改善箇所説明図

不 具 合 発 生 箇 所

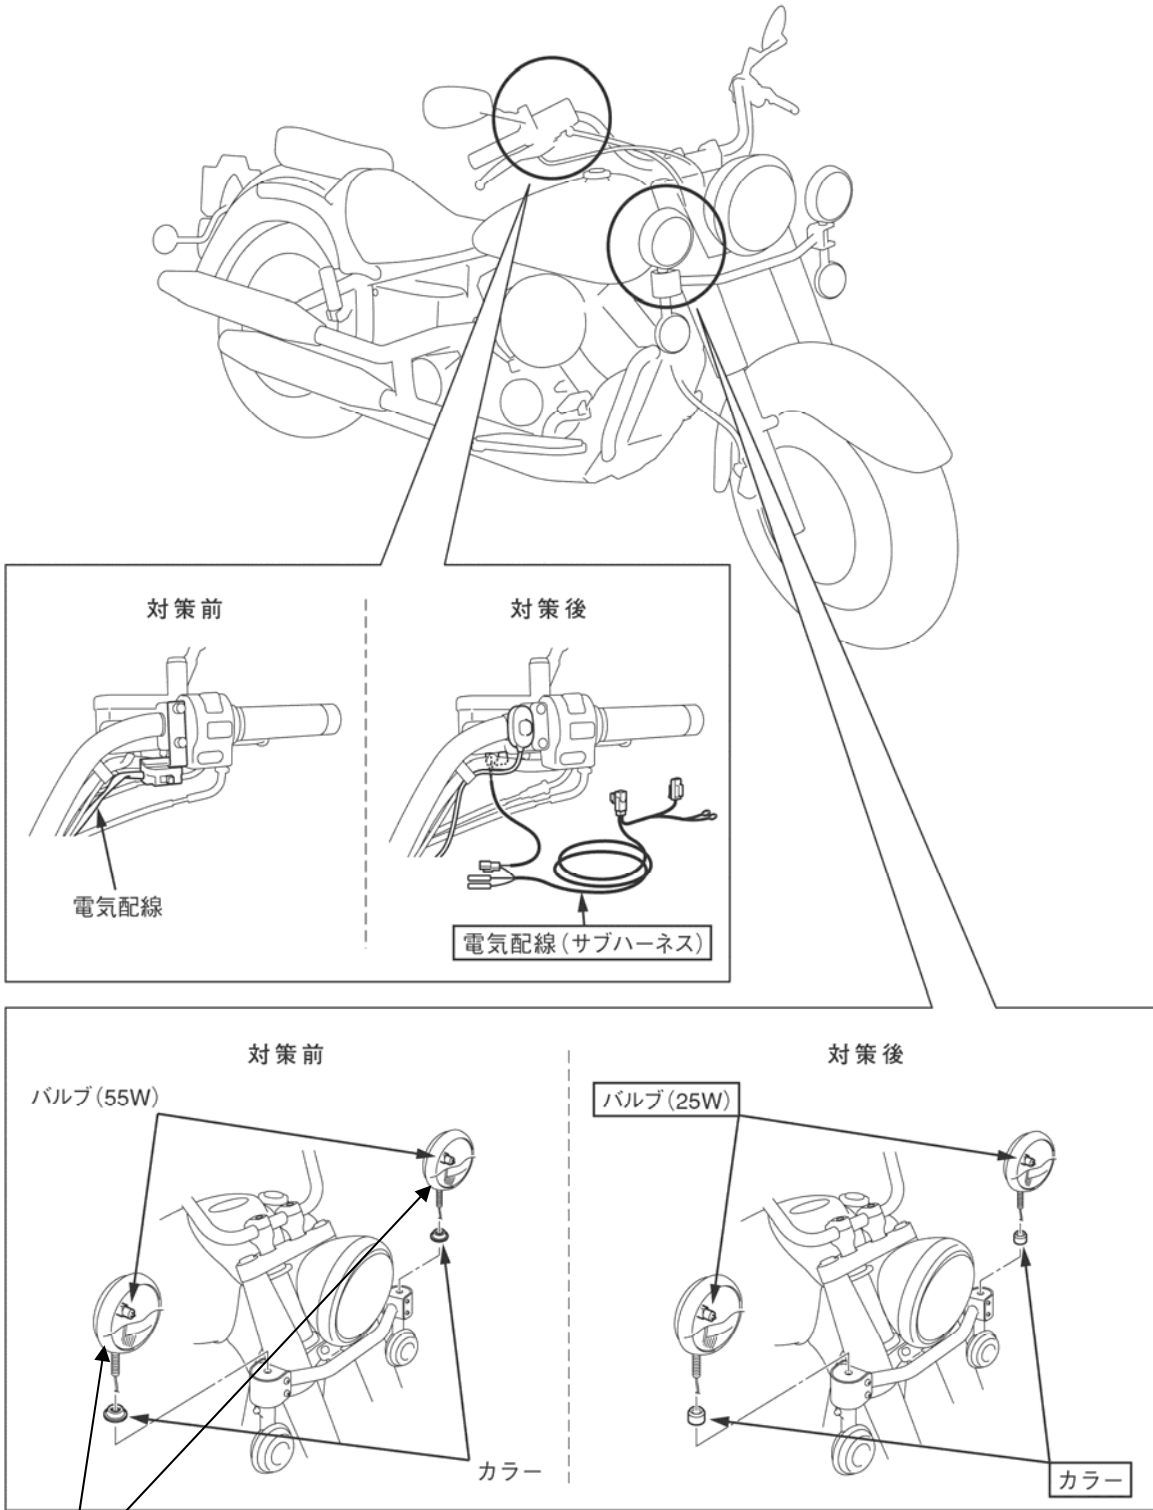
後付け部品として販売した前部雾灯（パッシングランプセット）を平成18年1月1日以降に製作された車両に装着した場合において、すれ違い用前照灯点灯時に当該パッシングランプを点灯することができないことから、道路運送車両の保安基準に抵触する。

改善の内容：当該パッシングランプを装着した車両の製作年月日を確認し、平成18年1月1日以降に製作された車両に装着されたものは以下の対策を行う。

- ①点灯スイッチ付き電気配線（サブハーネス）を対策品と交換する。
- ②低容量バルブ（25w）に変更する。
- ③当該ランプ取付部のカラーを対策品に変更するとともに光軸調整を行う。
